Modulo per la presentazione delle osservazioni per i piani/programmi/progetti sottoposti a procedimenti di valutazione ambientale di competenza statale

ID: (ID_VIP/ID_MATTM): Codice procedura 8184 “Progetto per un impianto eolico denominato “CELLERE” costituito da n. 10 aereogeneratori con potenza unitaria di 6 MW, e potenza complessiva di 60 MW, e dalle relative opere di connessione alla RTN; sito nei Comuni di Cellere (VT) e Valentano (VT)”.

1) OSSERVAZIONE: IMPROCEDIBILITA' della VIA alla luce dei due nuovi vincoli di notevole interesse pubblico sui quali impatta il progetto eolico "Cellere"

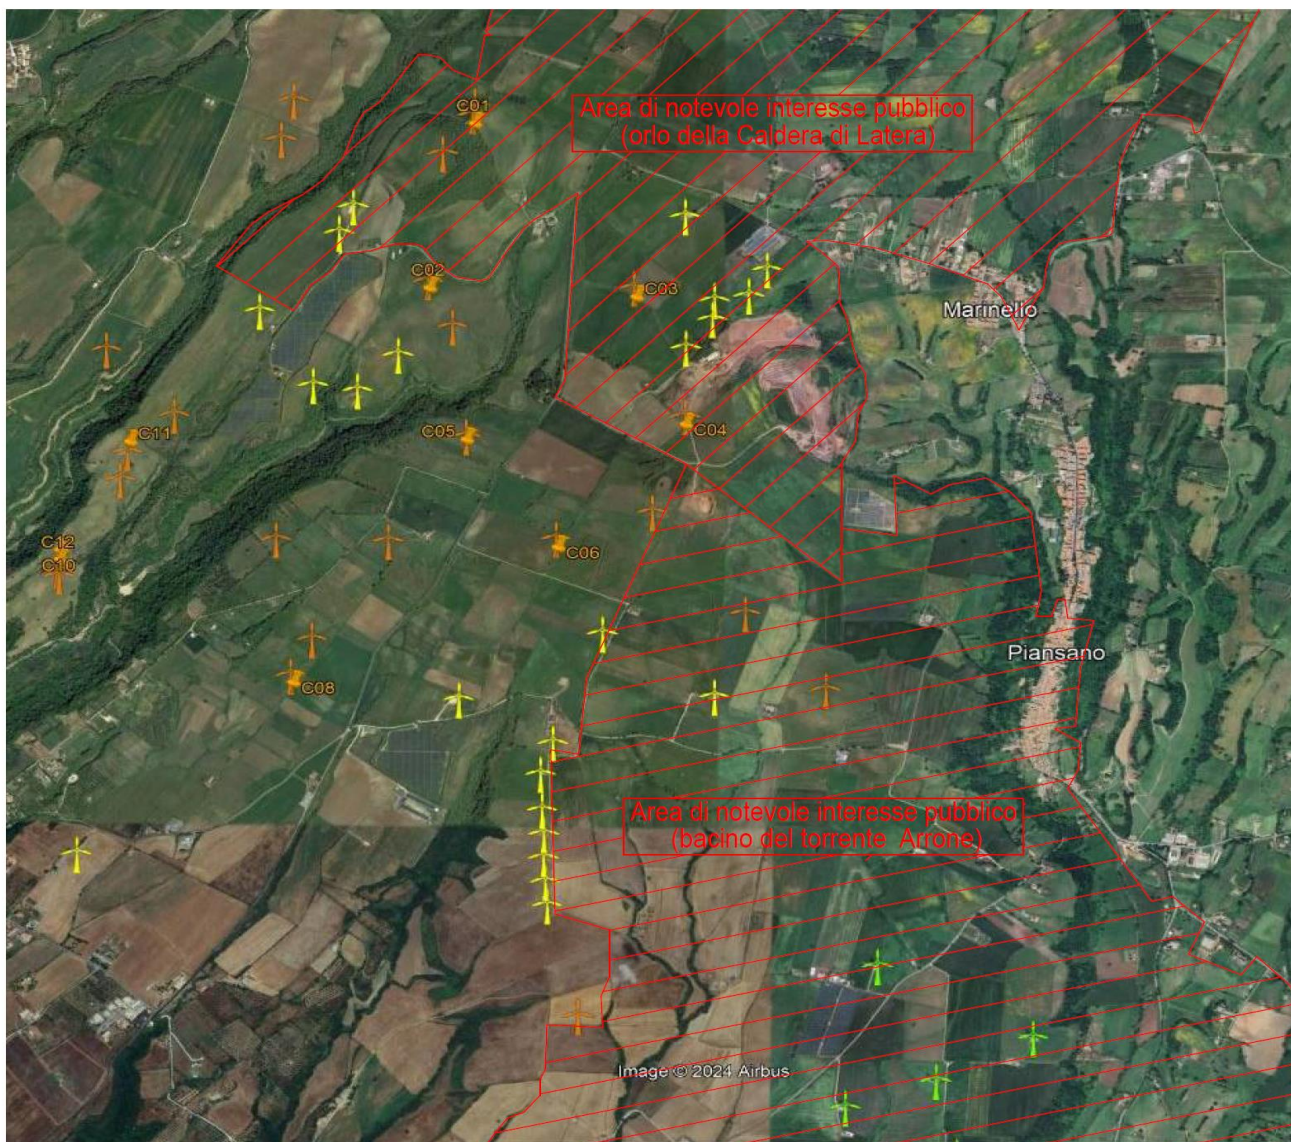
Premesso che l'istanza del progetto eolico "Cellere" è stata presentata in data 09.03.2022 e l'avvio della Consultazione pubblica è avvenuta in data 26.10.2022 e che quindi possono essere applicate le norme del " *D.L. 17 maggio 2022, n. 50, convertito con modificazioni dalla L. 15 luglio 2022, n. 91, secondo le quali le disposizioni di cui agli articoli 6 e 7 si applicano ai procedimenti in corso alla data di entrata in vigore del presente decreto*". Considerato che quanto disciplinato dall'art. 6 citato è confluito nell'articolo 20 comma 8 lettera c) quater del Decreto Legislativo n. 199/2021 e ss.mm.ii. Alla luce delle normative citate, si ritiene che l'Istanza di valutazione di impatto ambientale del progetto eolico industriale "CELLERE" sia improcedibile se non previa rimodulazione dello Studio di Impatto Ambientale e la Relazione Paesaggistica che essendo sono state redatte precedentemente ma non aggiornate. Infatti le stesse non prendono in considerazione il vincolo di notevole interesse pubblico "**Ambito paesaggistico, geologico e geomorfologico dell'orlo della caldera di Latera e delle sue pendici interessate dai centri eruttivi periferici**" ai sensi degli artt. 136 co. 1 lett. c) e d), 138 co. 3 e 141 del D. Lgs. 22 gennaio 2004, n. 42 e s.m.i. **COMUNI DI CELLERE, FARNESE, ISCHIA DI CASTRO, LATERA, PIANSANO E VALENTANO (VT)** " all'interno del cui perimetro ricadono 3 aerogeneratori (C03, C04, C06) e "**Ambito paesaggistico del bacino del torrente Arrone**" ai sensi degli artt. 136 co. 1 lett. c) e d), 138 co. 3 e 141 del D.lgs. 22 gennaio 2004, n. 42 e s.m.i. **COMUNI DI ARLENA DI CASTRO, CANINO, CELLERE, MONTALTO DI CASTRO, PIANSANO, TARQUINIA, TESSENNANO, TUSCANIA** nelle cui fasce di rispetto dei 3 km rientrano gli altri sette aerogeneratori (C01, C02,C05, C08, C10, C11,C12).

Caratteristiche dell’impianto e sua collocazione

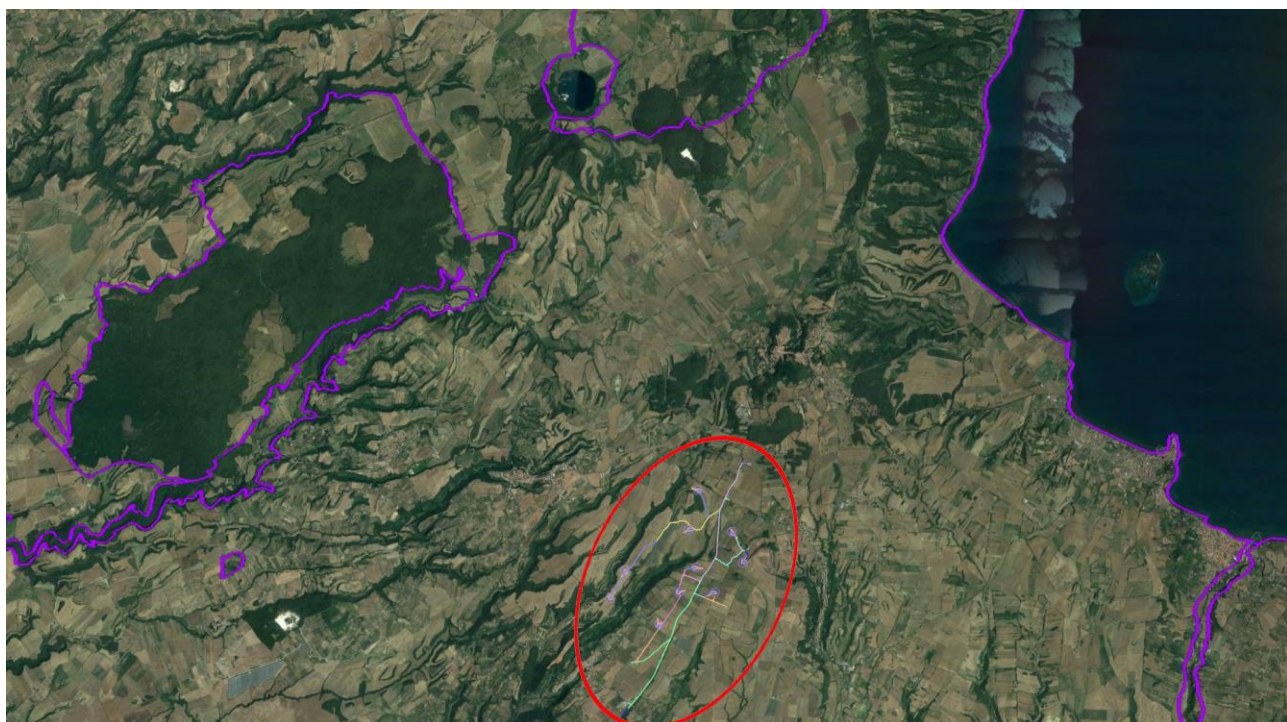
L’impianto proposto consisterebbe di N° 10 aerogeneratori con potenza unitaria di 6 MW, per una potenza complessiva di impianto di 60MW L’altezza delle torri è di 125 m, l’altezza massima totale delle pale è di 206 m.
